Till
Östermalms stadsdelsnämnd
2022-10-27

Medborgarförslag om Utomhusgym och kajakförvaring i Norra Djurgårdsstaden

Svar på medborgarförslag

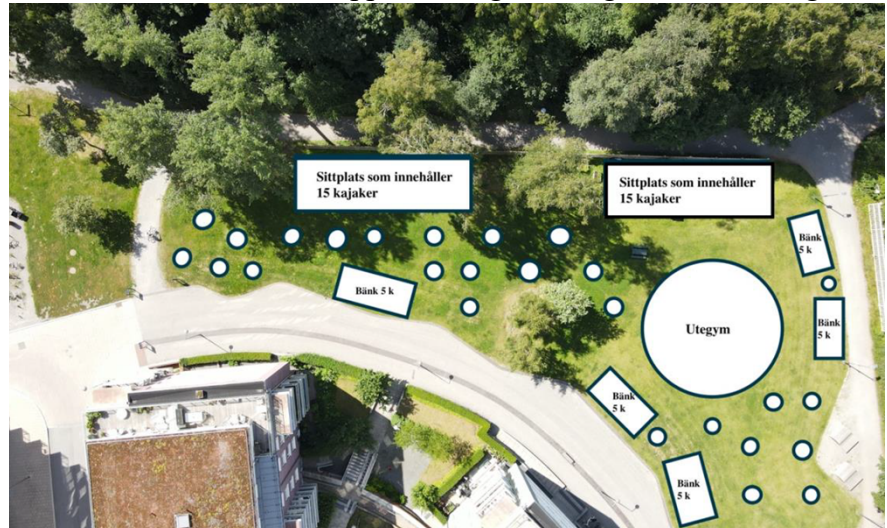
Båda förvaltningarna anser att förslaget är kreativt men att ett genomförande skulle innebära stora förändringar av parkens karaktär och att både äppelträden och de föreslagna möblerna skulle ha stor inverkan på parkrummet. Möblerna och utegymmet skulle samtidigt ta en stor del av parkens gräsyta i anspråk. Slitaget på ytorna skulle sannolikt också öka betydligt.

Förslagsställaren anser att platsen behöver aktiveras men förvaltningarna bedömer att det är värdefullt att denna del av parken är lite lugnare än parkstråket i stort. Förvaltningarna vill också framhålla att det är ett medvetet val att den öppna gräsytan inte har öronmärkts för någon särskild aktivitet. Genom att låta ytan vara öppen så möjliggörs fler typer av aktiviteter och bedömningen är att man når flera människor då än om ett utegym byggs här.

Förvaltningarna vill också poängtera att det pågår stadsodling i pallkragar utmed parkens östra sida. Föreningen Hjorthagsodlarna har 33 st odlingslådor här. Syftet med stadsodlingen är att skapa en mötesplats för områdets boende som genom sina odlingar även bidrar med ett grönskande och levande inslag i miljön. Odlingslådorna har placerats för att inte inkräkta på den öppna gräsytan. Stadsodlingen nämns inte i medborgarförslaget och de föreslagna större träbänkarna/läktarna för 15 kajaker är placerade där odlingslådorna står.

Den alternativa platsen för gym anser förvaltningarna inte heller är lämplig eftersom huvuddelen av ytan tillhör Kungliga Djurgårdsförvaltningen. Stockholms stad äger endast en 6 meter bred remsa av den. Ytan sköts genom slåtter med syftet att gynna växt- och djurlivet och skapa en naturlig anslutning till Husarvikens vatten.

Medborgarförslaget besvaras med förvaltningens tjänsteutlåtande

Exploateringskontoret kommer att utreda möjligheten till en plats för inläggning av kajaker i kommande utbyggnadsfaser av Norra Djurgårdsstaden.

Förvaltningarna bedömer att en viss plantering av fruktträd kan utgöra ett positivt tillskott i parken och kommer att utreda möjligheten till plantering.
